Comissão Especial de Licitação - Procedimento Ordinário de Licitação n° 04/2022

Circular n.º 4/2023 - METRO-DF/PRE/CEL-POL-04-2022 Brasília-DF, 18 de janeiro de 2023

Em resposta à solicitação de esclarecimentos acerca do Procedimento Ordinário de Licitação nº 04/2022, cujo objeto trata da contratação de empresa para execução de obras de adequação das condições de acessibilidade das estações operacionais do METRÔ-DF, conforme normas NBR 9050 e NBR 16537, seguem as seguintes considerações:

Figura 1 - Referência para instalação do Canteiro de Obras

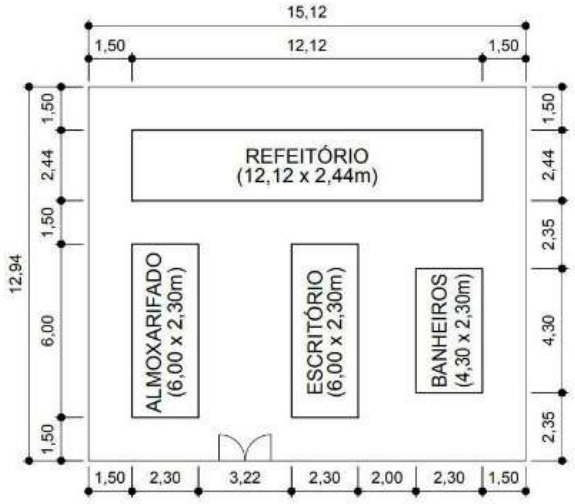
1. Gentileza informar o horário de trabalho do **Vigia com Encargos Complementares (Noturno)** com hora de entrada e hora de saída do posto de trabalho pois, o cálculo de **13 meses** considera apenas **1 funcionário**, inclusive com folga aos finais de semana. Caso seja necessário um regime de trabalho superior a **8 horas diárias** com vigência inclusive aos finais de semana e feriados, será preciso estabelecermos o **regime de 12x36 horas** o que requereria a contratação de **2 funcionários ou 26 meses**, para atender à função.

Resposta 1 : O coeficiente de 13 meses para a **Composição Auxiliar 101460 NOT "Vigia com Encargos Complementares (noturno)"** está coerente devido aos fatores descritos abaixo:

Não foi considerado vigia no período diurno, por se tratar do momento em que o canteiro estará em maior utilização pelos funcionários. No momento em que o canteiro não estiver sendo acessado no período diurno (finais de semana, feriados etc.), os canteiros estarão devidamente protegidos com a instalação de tapume (conforme referência proposta na figura 1), o qual deverá estar trancado, assim como os contêineres deverão ser adequadamente trancados, para garantir a segurança do ambiente.

Não foi considerada área de canteiro, externa aos contêineres, para estoque de materiais a serem instalados, sendo a área do contêiner a necessária para a segurança dos equipamentos a serem utilizados, visto que a natureza da obra não necessita a utilização de equipamentos e ferramentas de grande porte.

Os 13 meses em que o canteiro estará instalado contemplará 4 posicionamentos distintos ao longo das estações em que serão executados os serviços. Dentre eles, um local nas proximidades das estações localizadas na Asa Sul, e um segundo local dentro do Complexo Administrativo e Operacional do Metrô-DF, para as estações próximas ou situadas em Águas Claras. Nestes locais, não será necessário vigia noturno. Sendo assim, os 13 meses deverão ser distribuídos conforme escala de trabalho definida pela licitante, para os outros dois pontos de fixação do canteiro.
